Mission régionale d'autorité environnementale

**Avis de la mission régionale d'autorité environnementale  
de la région Occitanie  
sur la mise en compatibilité par déclaration de projet du plan  
local d'urbanisme d'Ille-sur-Têt (66)**

n° saisine 2019-7241  
n° MRAe 2019AO62

Plan masse du projet – page 12 du rapport de mise en compatibilité du PLU d'Ille-sur-Têt

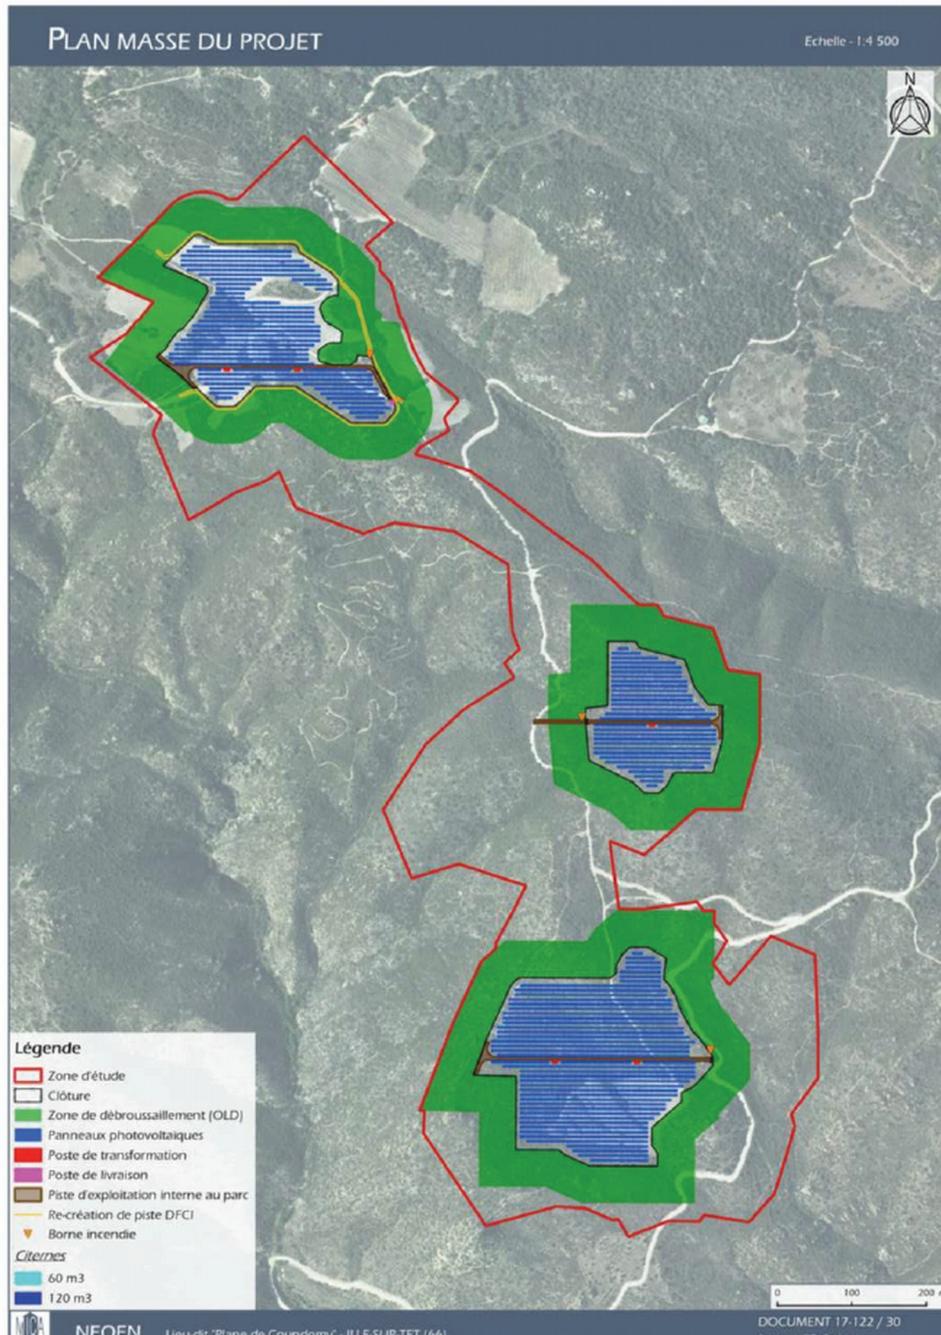
La MRAe rappelle la présence d'un autre parc photovoltaïque au sol en fonctionnement, situé à environ 1,3 km au nord-est de la zone d'étude, sur le plateau de la Roupidère, pour une puissance de 11 MWC, et dans un contexte similaire d'espaces naturels, occupant une zone Np de 20 ha.

Inclure le deuxième parc photovoltaïque en projet porterait la zone Np à 96,7 ha et la superficie cumulée dédiée aux panneaux à 32,2 ha, soit une augmentation respective de plus de 52 % et de 41 %.

Plan paysage du Grand Site du Massif du Canigou – page 18 du rapport de compléments à l'étude d'impact environnemental

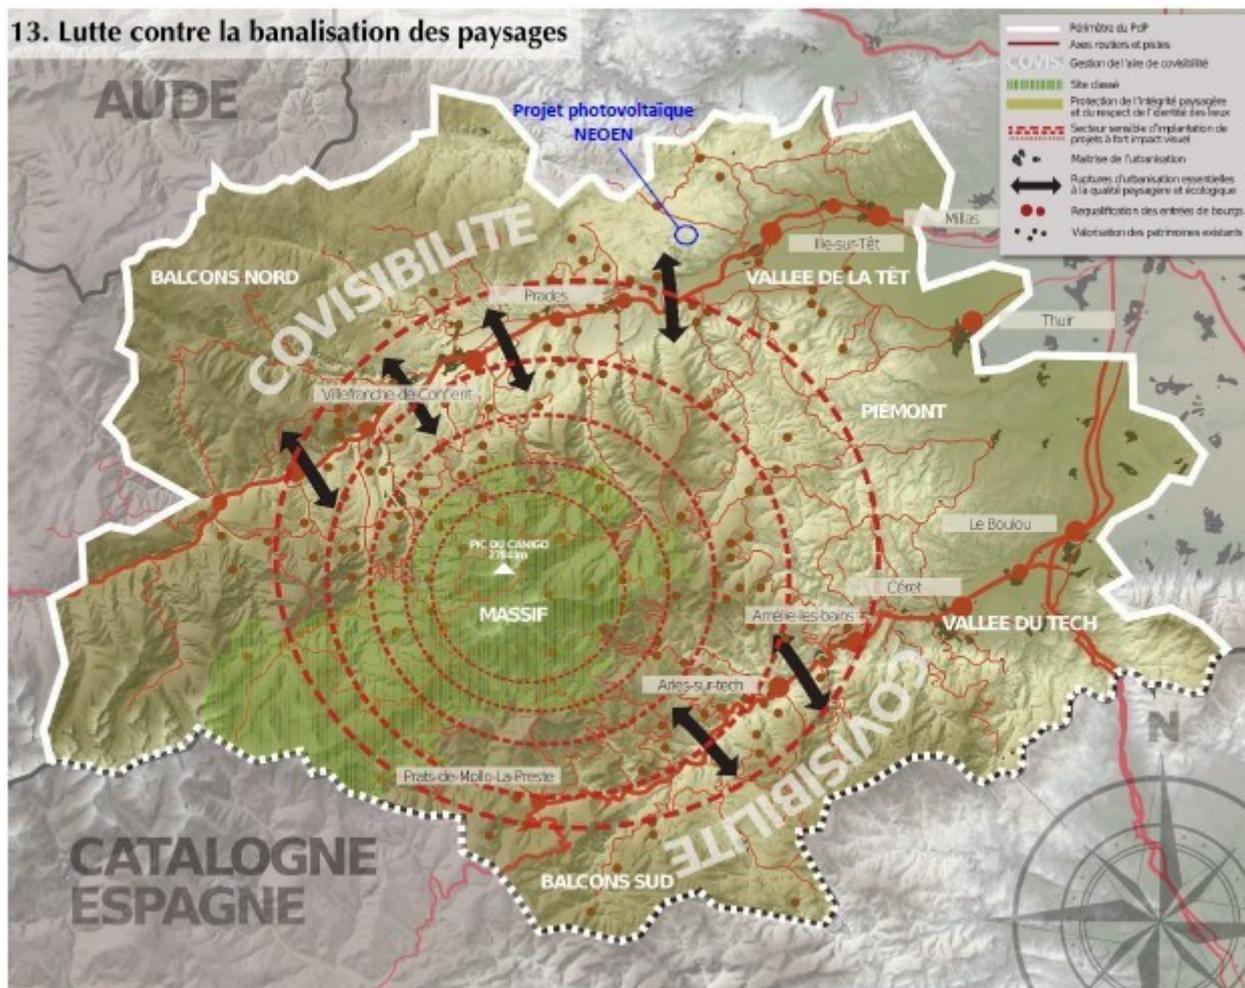
Dans ce périmètre, le syndicat mixte Canigó Grand Site préconise la protection de l'intégrité paysagère et du respect de l'identité des lieux, à travers son objectif 2.2 « participer activement à la préservation des paysages du site classé ». Il recommande notamment « d'être vigilant sur la qualité et l'impact des projets situés sur le site ou à proximité et en co-visibilité immédiate (brûlages dirigés, équipements DFCI, projets d'énergie renouvelable...) ». Le label Grand site a été renouvelé le 21 décembre 2018, assorti d'une recommandation d'étendre ultérieurement le périmètre à l'ensemble des balcons nord, comprenant donc la commune d'Ille-sur-Têt.

Un axe fort du PADD du SCoT Plaine du Roussillon est de « préserver la qualité des paysages » (ambition C12). À ce titre, **la MRAe relève que le projet de parc photovoltaïque tel que localisé aujourd'hui n'apparaît pas compatible avec cette ambition portée à la fois par le syndicat mixte du Grand Site et par le SCoT.**

Circuits VTT et voie verte (en tirets roses) au droit du projet de parc photovoltaïque (cercle rouge)

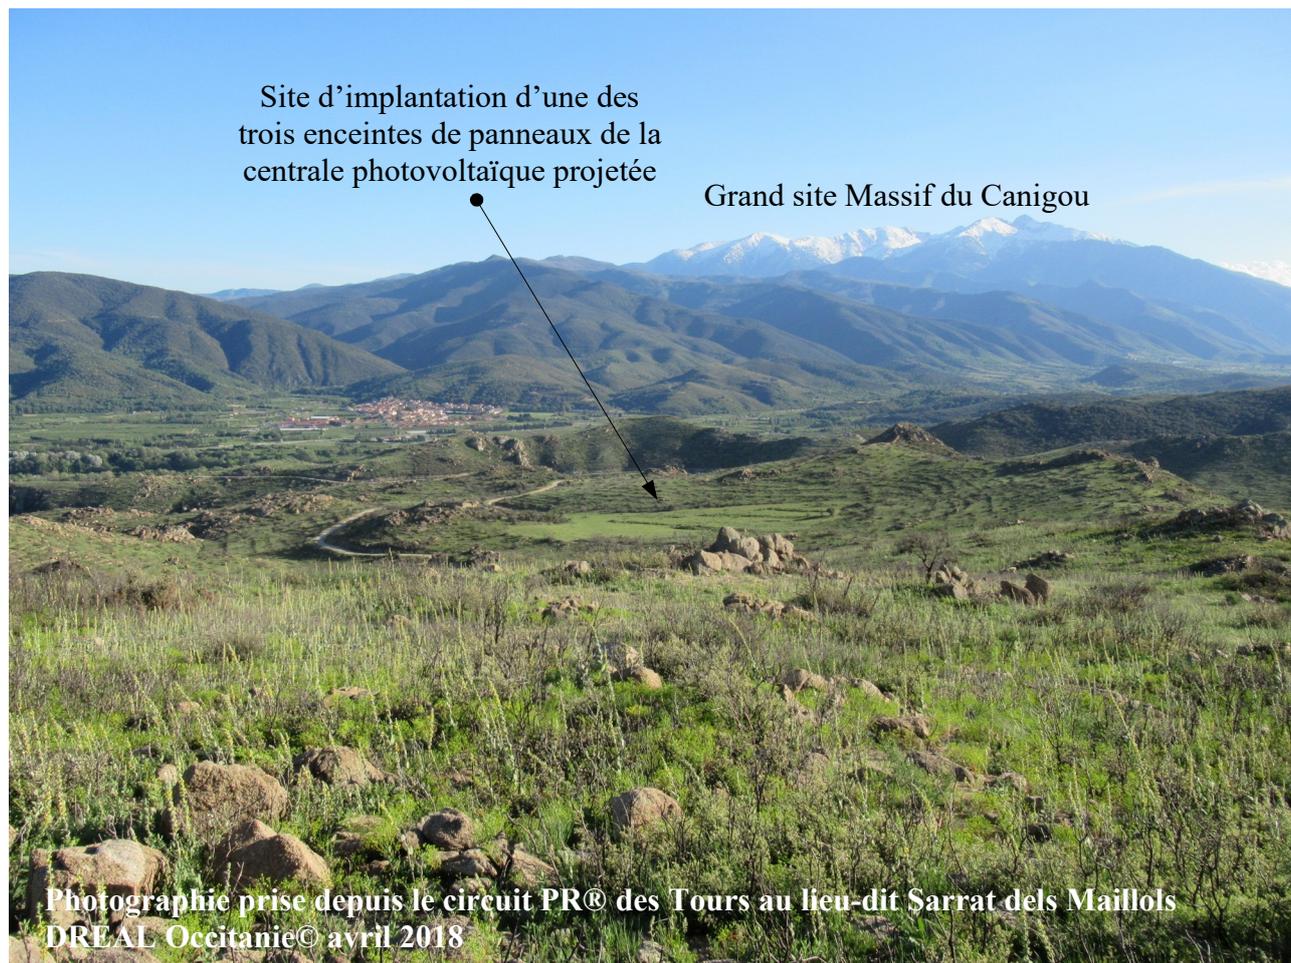
Pour la MRAe, ces conclusions sont à nuancer. En effet, le bureau d'études n'a pas totalement répondu à sa recommandation d'examiner l'impact visuel du projet sur le Grand Site du Massif du Canigou, et notamment au niveau des sentiers de randonnée sur les balcons nord, et ce d'autant plus que la carte IGN indique la présence de voies vertes et de circuits VTT.
